Objet : UCCLE. Dieweg. Demande de permis unique portant sur le réaménagement du parking situé devant le cimetière du Dieweg. Avis conforme.
Dossier traité par E. Demellenne, DMS, et par C. Defosse, DU

UCCLE. Réaménagement du parking situé devant le cimetière du Dieweg

Annexe 1 à l'avis conforme formulé par la CRMS en réponse à la demande de la Direction de l'Urbanisme datée du 6/05/2013.

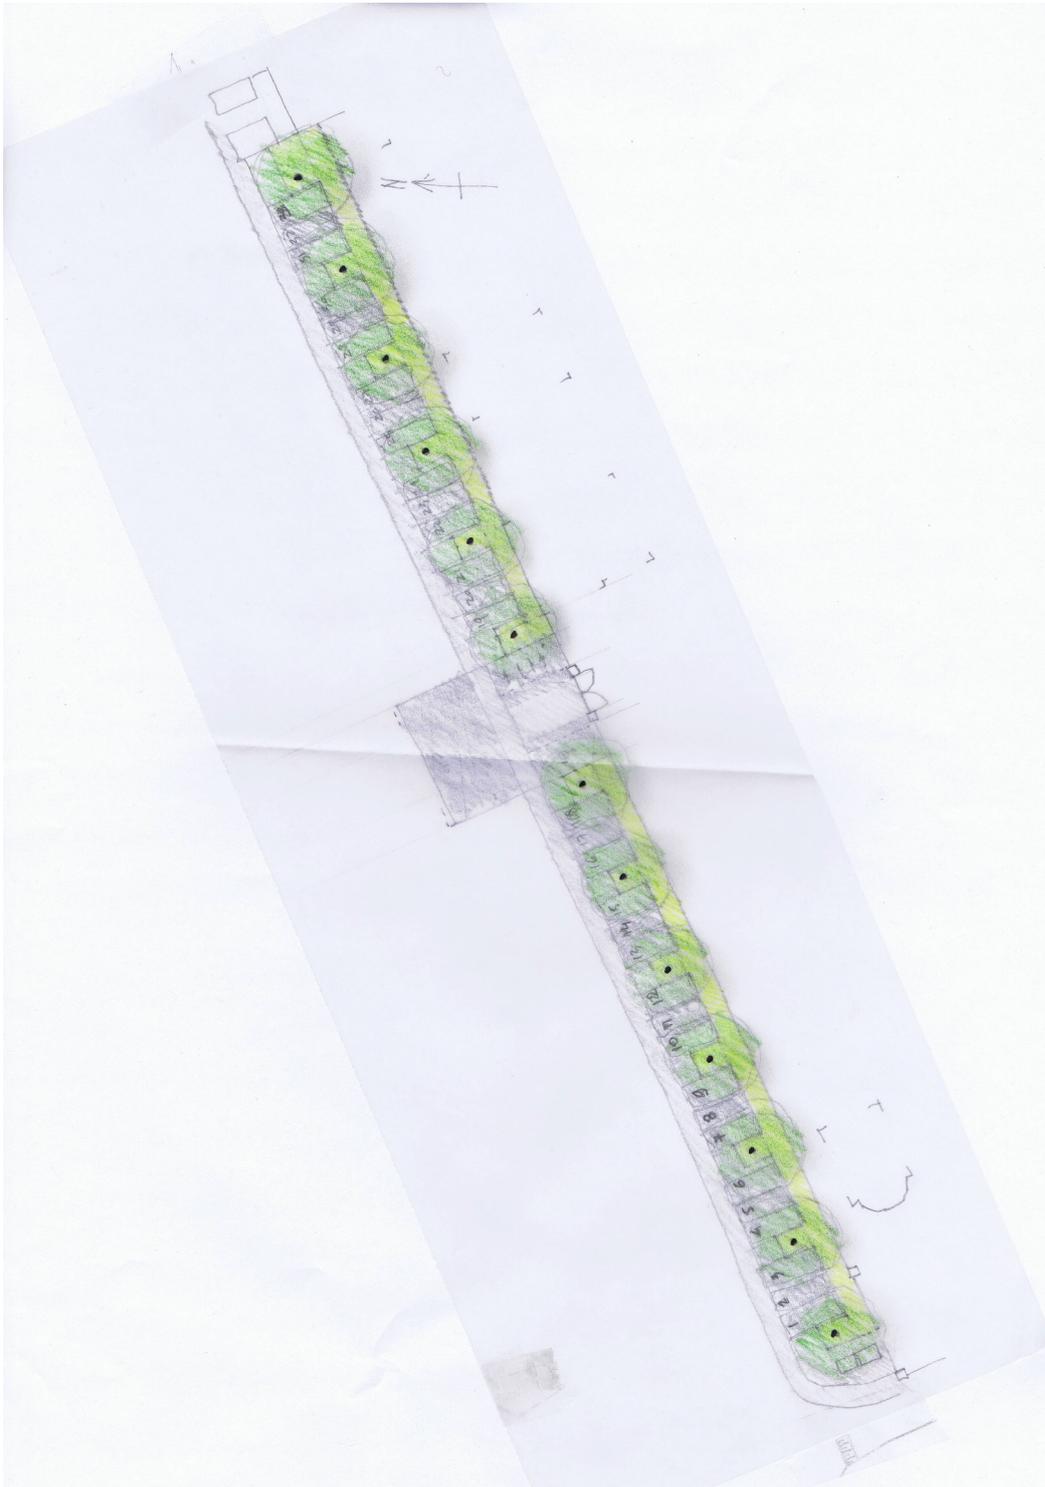
La CRMS accueille favorablement le réaménagement de la zone de parking dont l'état et l'organisation actuels ne présentent aucune plus-value pour le site classé et ses abords. Cependant, dans l'objectif de mettre en valeur davantage l'entrée du cimetière, l'aménagement devra **respecter un dégagement plus important de part et d'autre de l'accès.** Dans le même objectif, **le périmètre d'intervention devrait être élargi** en y intégrant le tronçon de voirie situé dans l'axe de l'entrée. Ceci ne devrait pas entraîner la perte d'emplacements par rapport au plan. A toutes fins utiles et à titre tout à fait indicatif, une proposition de schéma d'aménagement est joint en annexe du présent avis.

Proposition alternative de réaménagement du parking, fournie à toutes fins utiles et à titre tout à fait indicatif : schéma superposé au projet.

- prévoir un dégagement plus important de part et d'autre de l'entrée et, dans la mesure du possible, étendre la zone d'intervention au tronçon de voirie situé dans l'axe de l'entrée ;
- préciser les dimensions des pavés porphyre et mettre en œuvre sur les trottoirs des pavés d'une épaisseur plus importante (épaisseur normale du pavé) ;
- respecter le port naturel des tilleuls à planter mais rehausser leur couronne pour qu'elles ne gênent pas le stationnement ;
- revoir le choix des plantations basses en fonction de leur situation ombragée, en bordure de la voirie, et de manière à réduire la charge d'entretien ;
- pour les plantations basses, veiller à mélanger les espèces persistantes aux plantes fleurissantes, à espacer les périodes de floraison sur toute l'année et à privilégier une floraison au mois de novembre en relation avec le cimetière.
